Ændring af færdslen gennem portbygningerne ved
Valdemars Slot

Hørings svar

Juni 2020

Planudsnit ved den nordlige portal

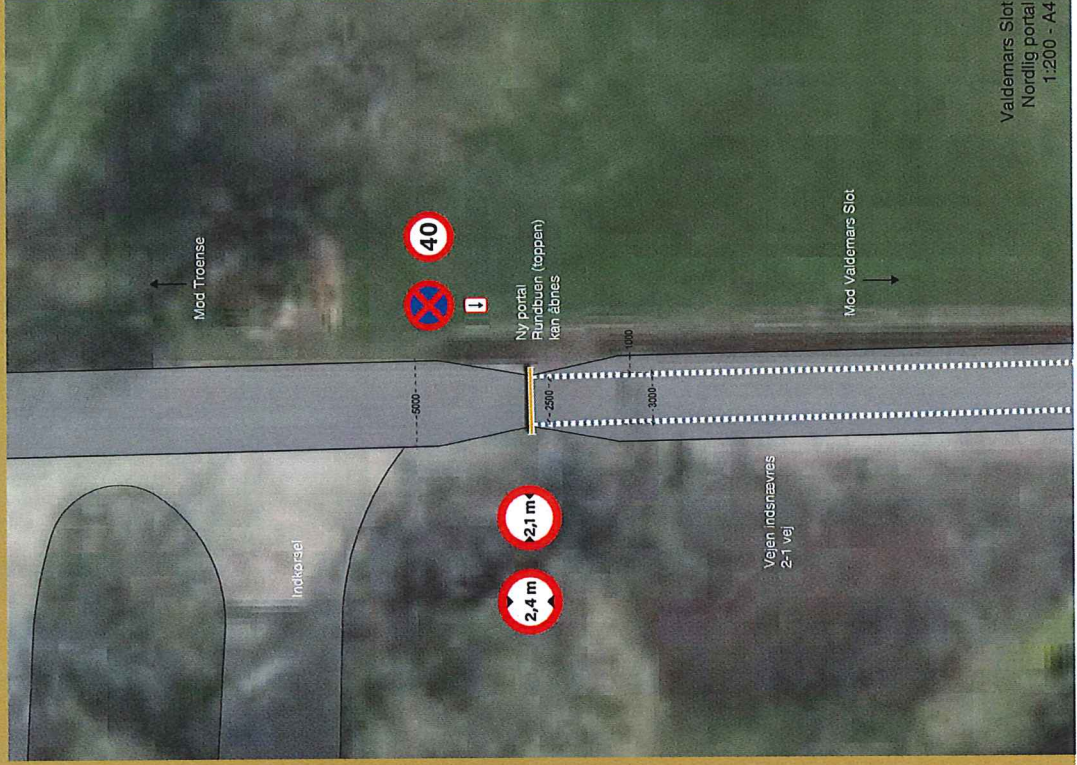
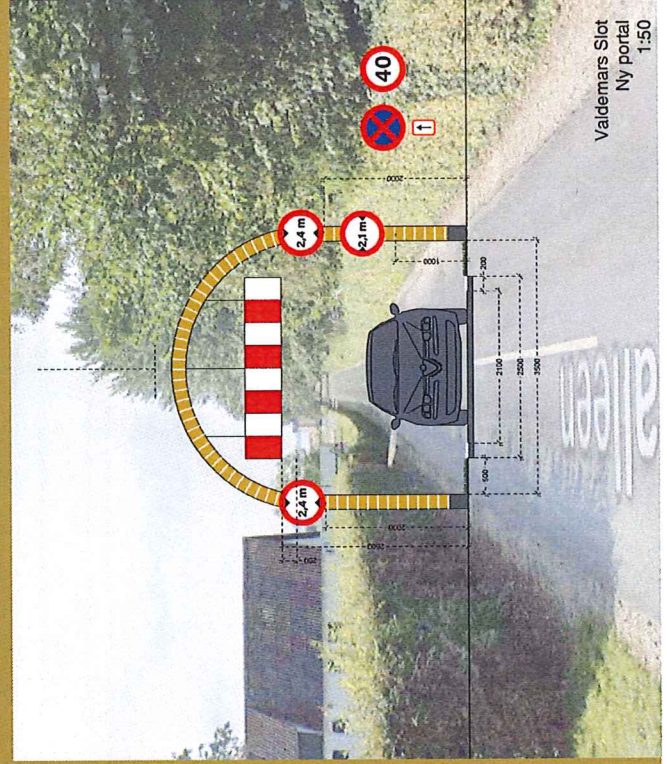
En portal inden porbygninger vil advare bilister om dimensionerne som venter og sikre at porbygningerne ikke påkøres. Portalen vil fremstå som et nyt element i landskabet, hvis farve og udformning henviser til slottets porte. Vejen ændres til 2-1 vej, hastigheden sænkes til 40 km/t og standsning forbydes.

Planudsnit ved slotspladsen

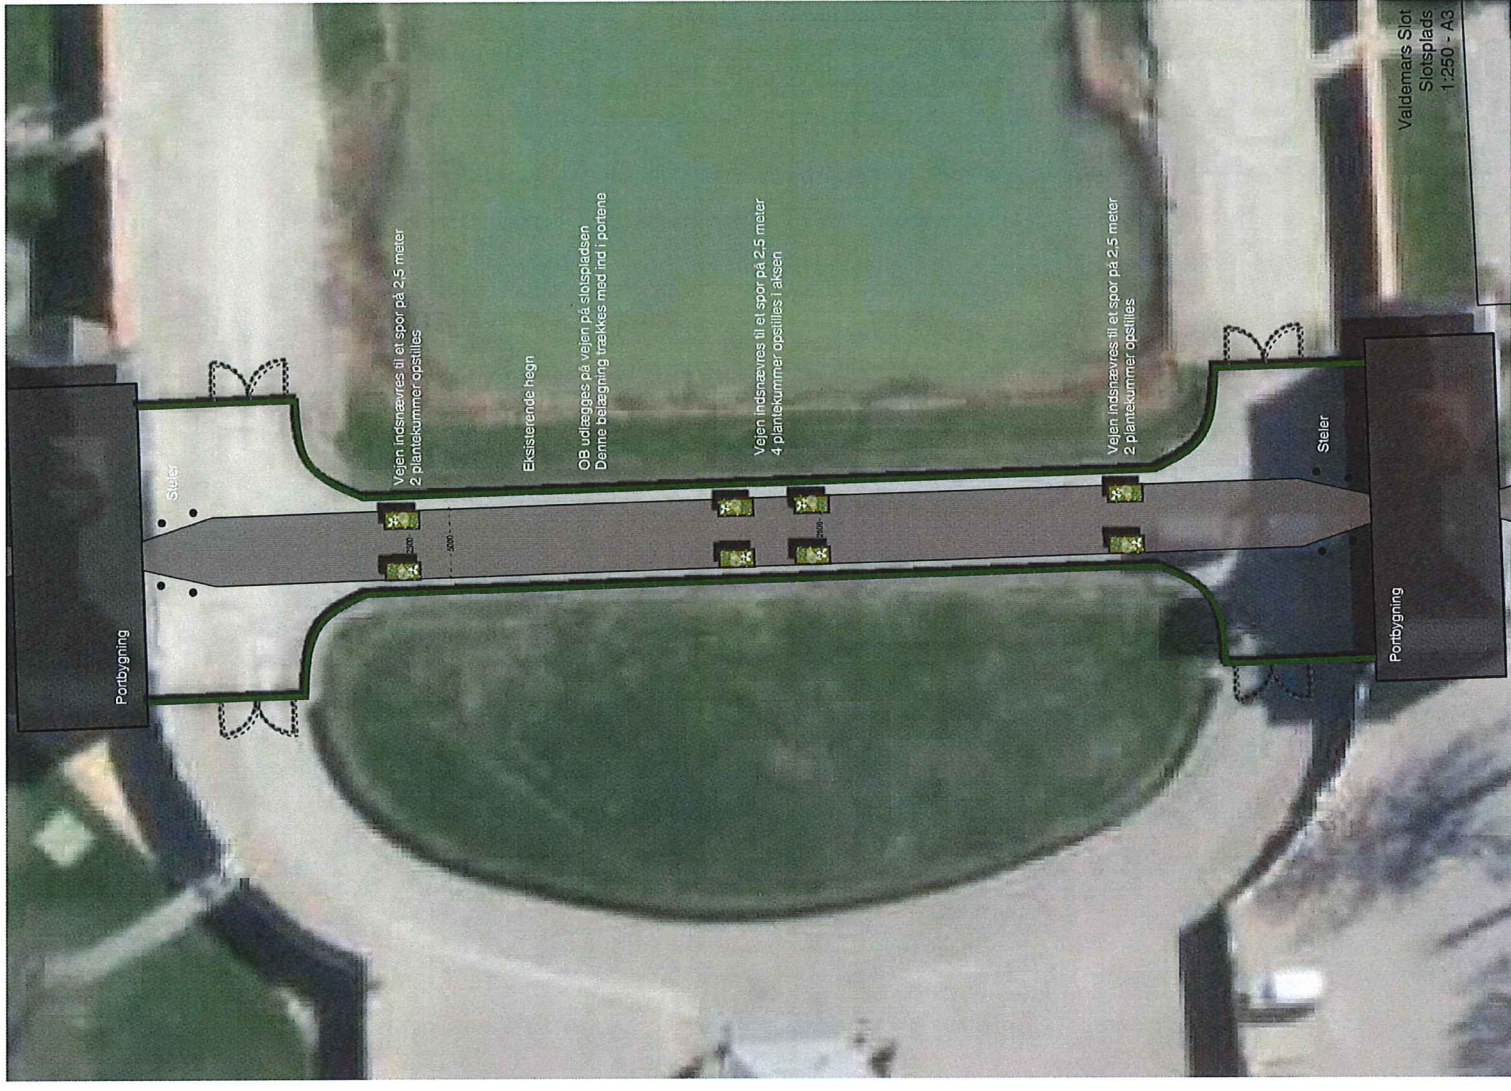
På slotspladsen opstilles plantekummer som indsnævrer den 5 meter brede vej til 2,5 meter. Dette vil sænke trafikken hastighed igennem pladsen. Plantekummerne er et kendt element for slottet og vil passe ind i stedets æstetik.

Planudsnit ved den sydlige portal

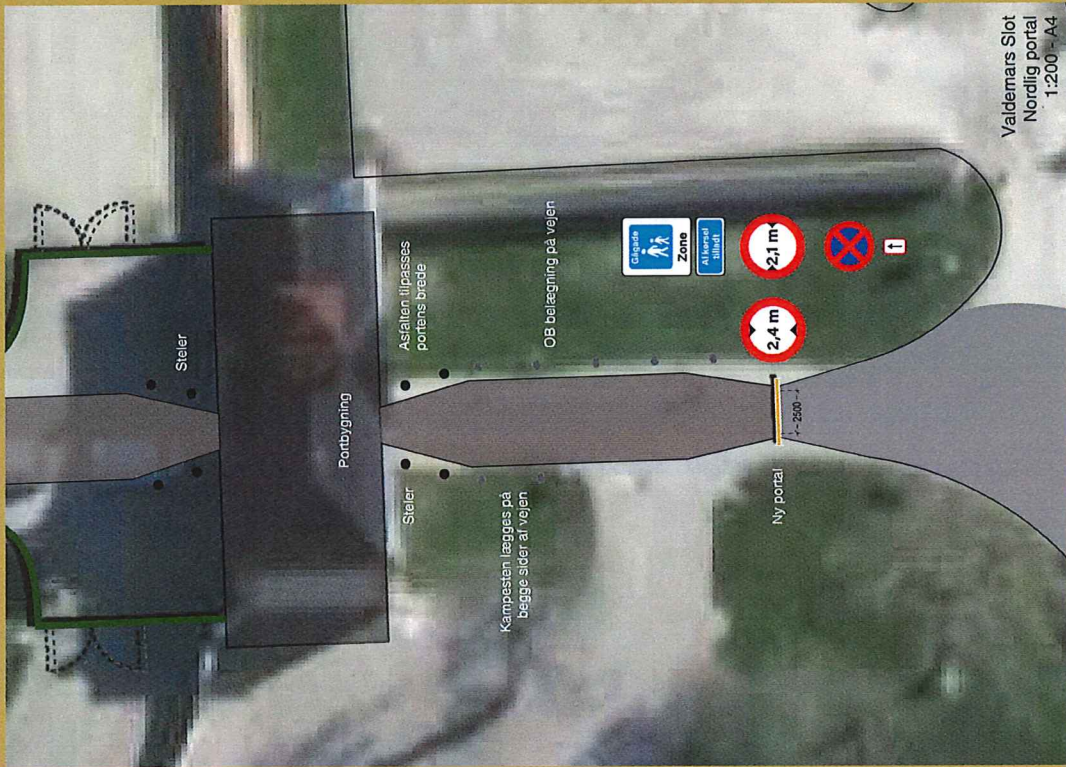
En portal inden portbygninger vil advare bilister om dimensionerne som venter og sikre at portbygningerne ikke påkøres. Portalen vil fremstå som et nyt element i landskabet, hvis farve og udformning henviser til slottets porte. Vejen ændres til gågade zone og standsning forbydes.
